AVIS SANITAIRE DEFINITIF DE L'HYDROGEOLOGUE AGREE
EN MATIERE D'HYGIENE PUBLIQUE PAR LE MINISTERE CHARGE DE LA SANTE
SUR LE PUIS DU STADE EXPLOITANT LA NAPPE DE LA VISTRENQUE
POUR L'ALIMENTATION EN EAU DESTINEE A LA CONSOMMATION HUMAINE
DE LA VILLE DE MILHAUD (30540)

**PROJET DE CONSTRUCTIONS AU SEIN DU
PÉRIMÈTRE DE PROTECTION RAPPROCHÉE
DU CAPTAGE COMMUNAL,
DIT Puits DU STADE A MILHAUD**

MAITRE DE L'OUVRAGE: COMMUNE DE MILHAUD
COMMUNE MEMBRE DE LA COMMUNAUTE
D'AGGLOMERATION « NIMES METROPOLE »

R.30-2015-03- Octobre 2015.

2

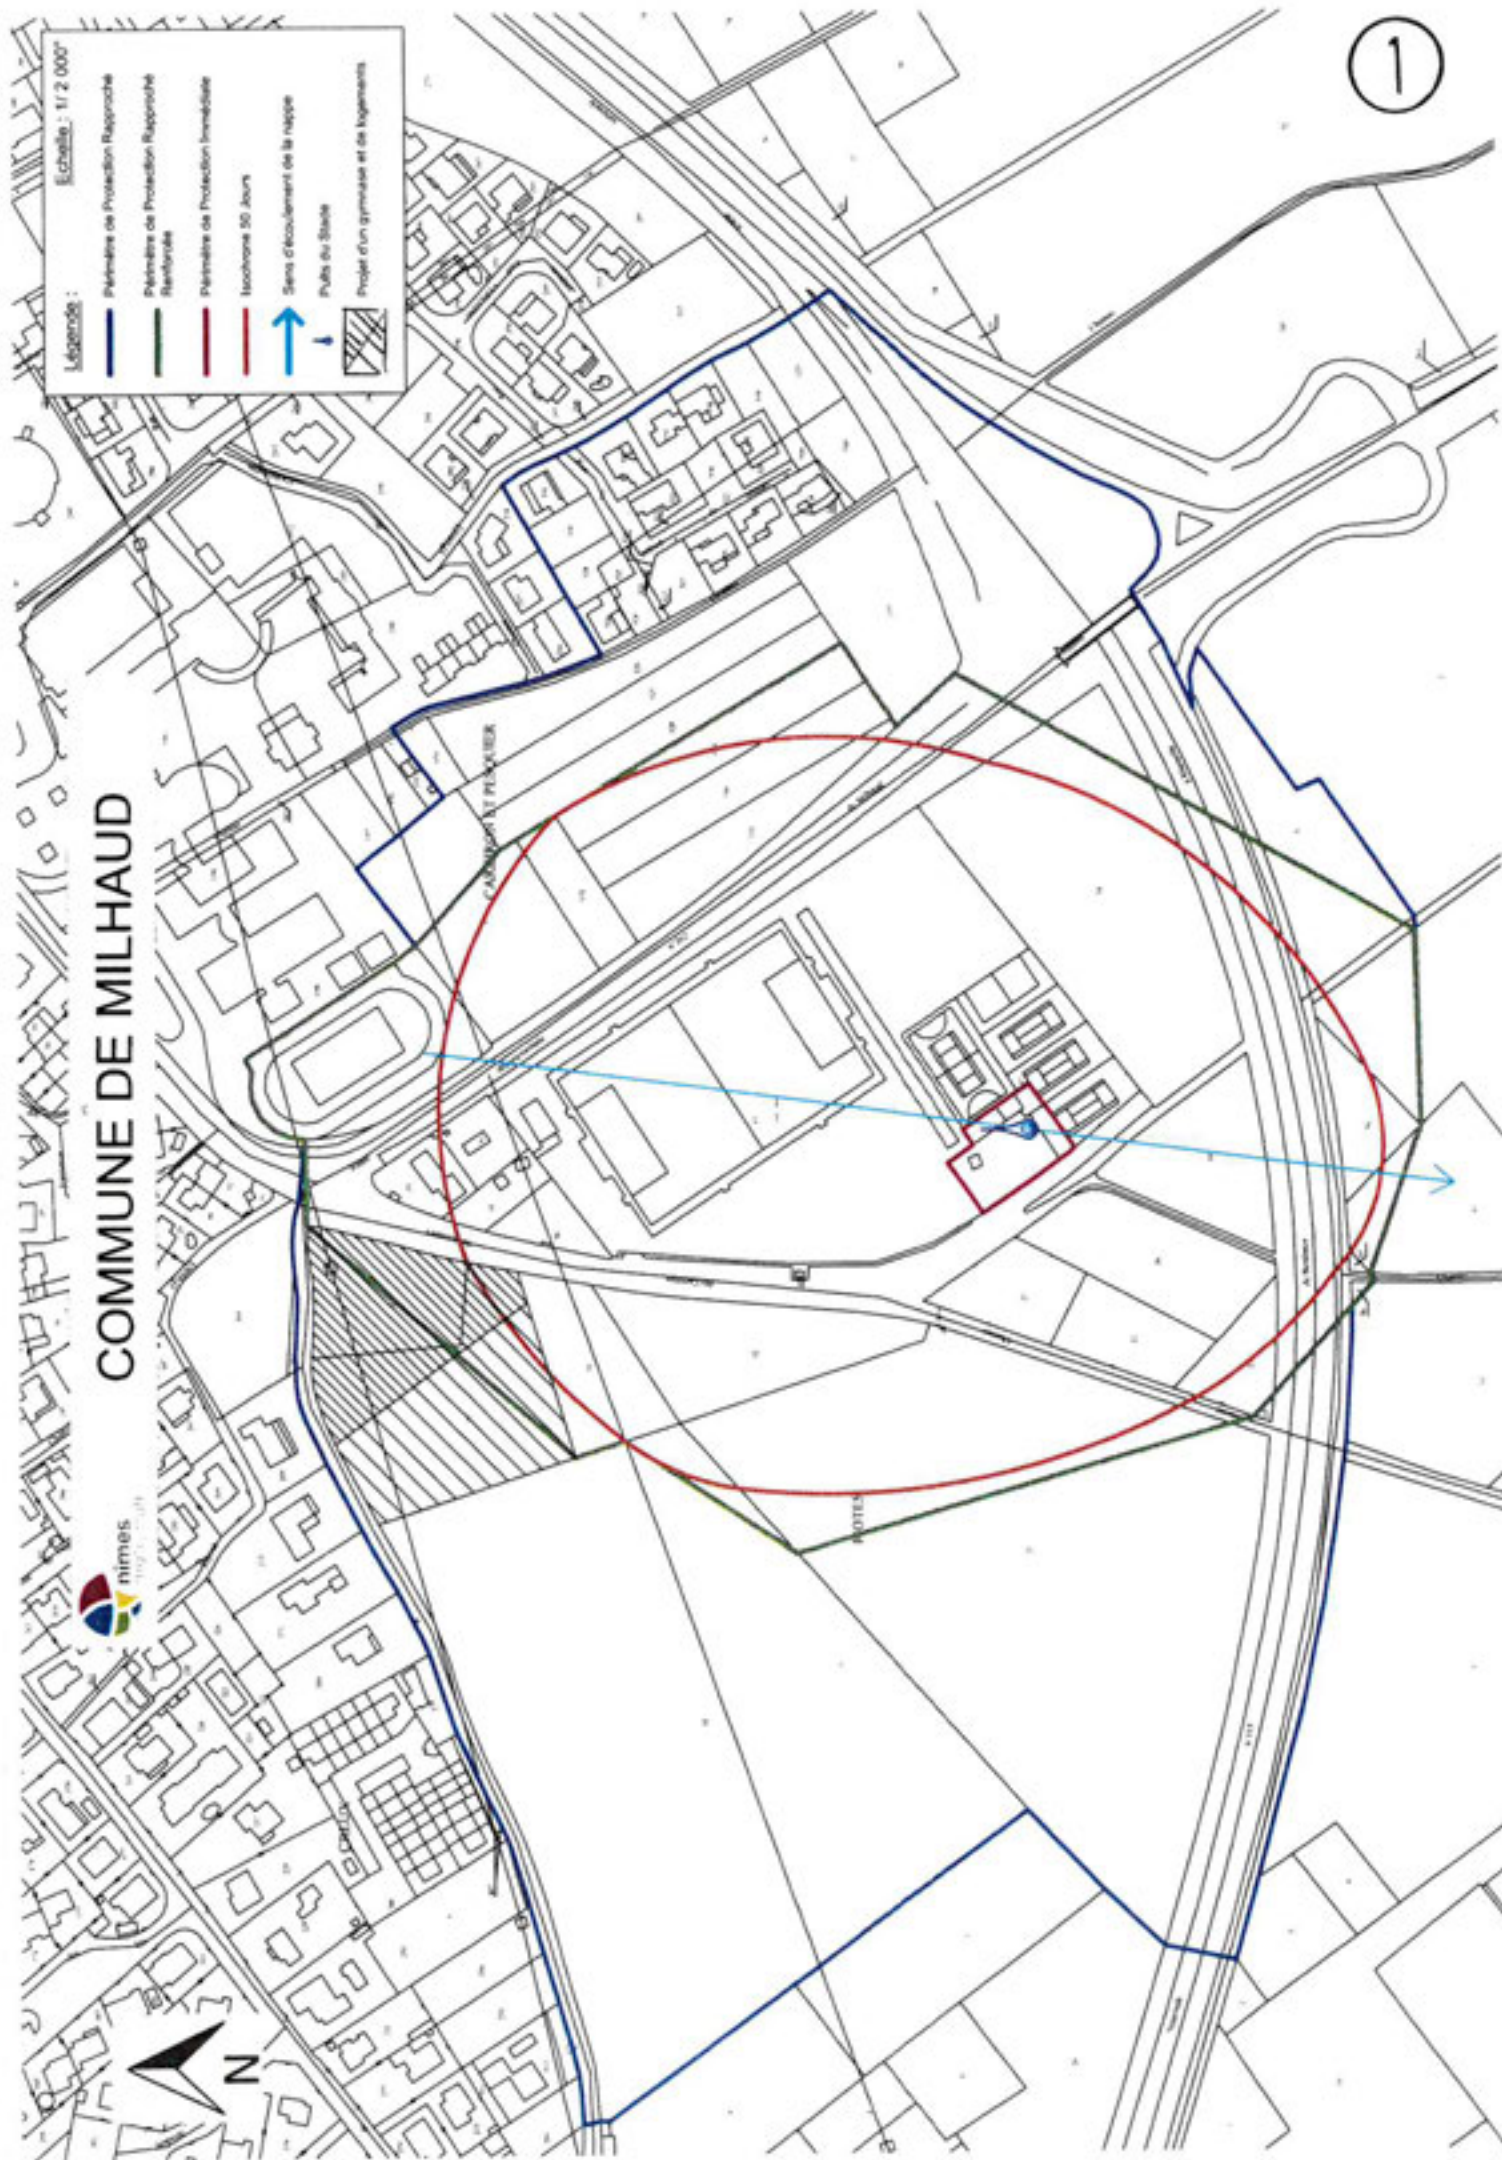
L'implantation générale des deux projets est indiquée sur le plan en Annexe 1. Ce document présente aussi la position des limites du Périmètre de Protection Rapprochée et du Périmètre de Protection Rapprochée Renforcée du captage communal dit « du puits du Stade » tels que définis par l'hydrogéologue agréé en matière d'Hygiène Publique par le Ministère chargé de la Santé en septembre 2011. Ce captage est exploité par la Communauté d'Agglomération « Nîmes Métropole ».

L'implantation détaillée des projets figure sur plan en Annexe 2.

PROJET GYMNASE ET LOGEMENTS SOCIAUX

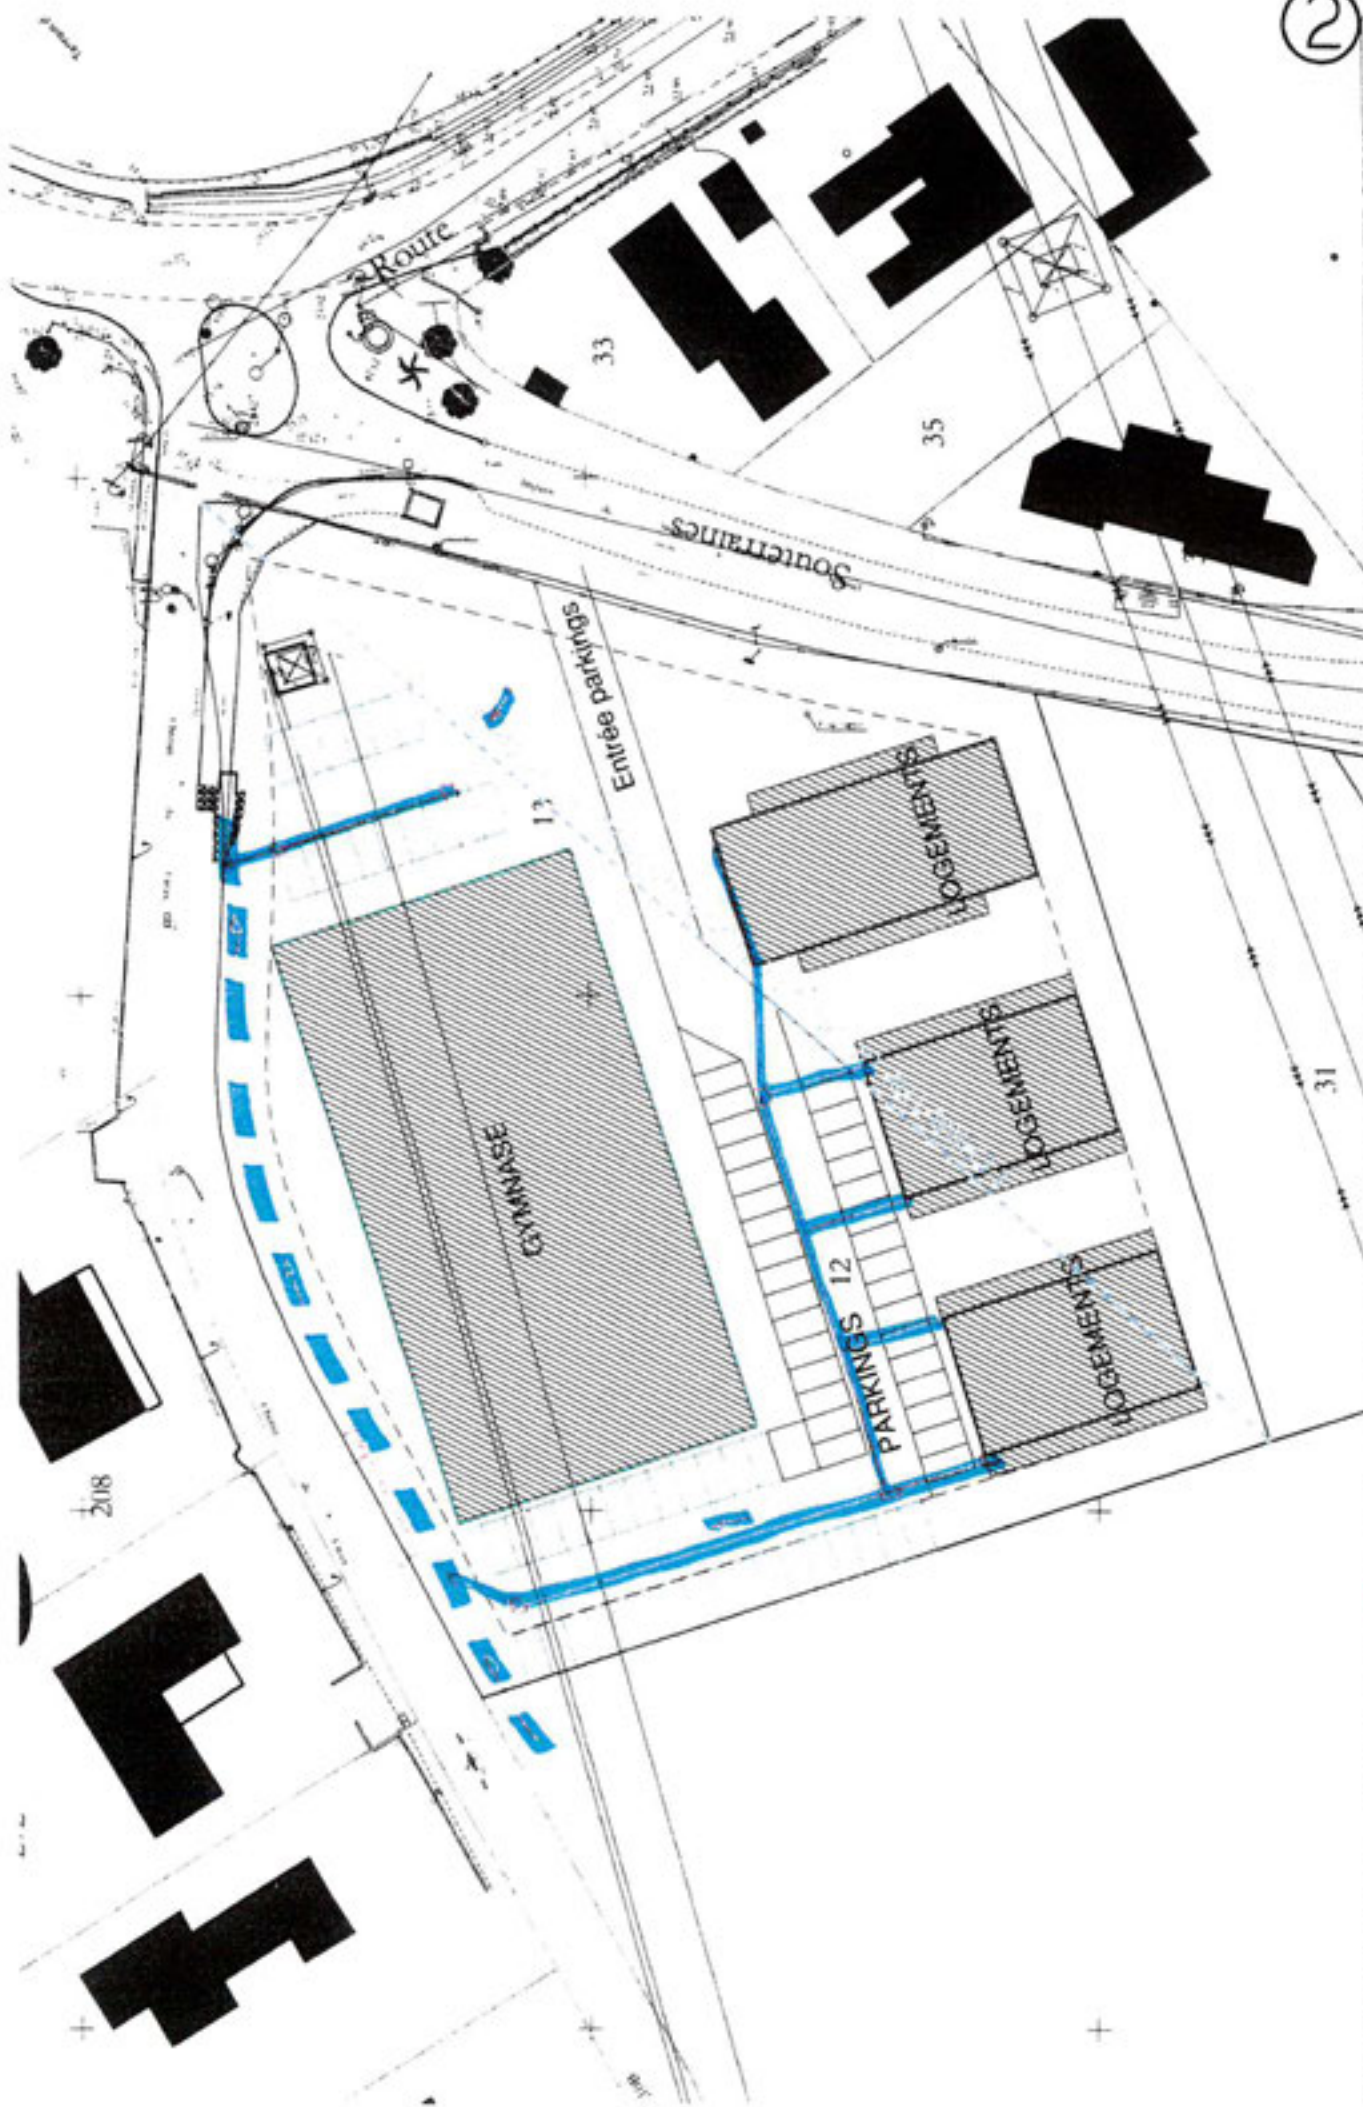
- + une structure dont le sommet du plancher sera positionné à 0.3 m au-dessus de la cote des Plus Hautes Eaux Connues (PHEC)
- + avec des fondations par plots dont la base sera positionnée vers 1.5 m au maximum sous le terrain naturel.

- + une structure dont le sommet du plancher sera positionné à 0.3 m au-dessus de la cote des Plus Hautes Eaux Connues (PHEC)
- + avec des fondations superficielles du type semelles filantes traditionnelles en béton armé, dont la base sera implantée vers 1 m de profondeur.

- + la cote du premier plancher des bâtiments ne sera pas située à 1 m au dessus des Plus Hautes Eaux Connues mais à 0.3 m conformément à la réglementation en vigueur, soit le Plan de Prévention des Risques d'Inondation établi en 2014 postérieurement à l'avis sanitaire de M. CORNET,
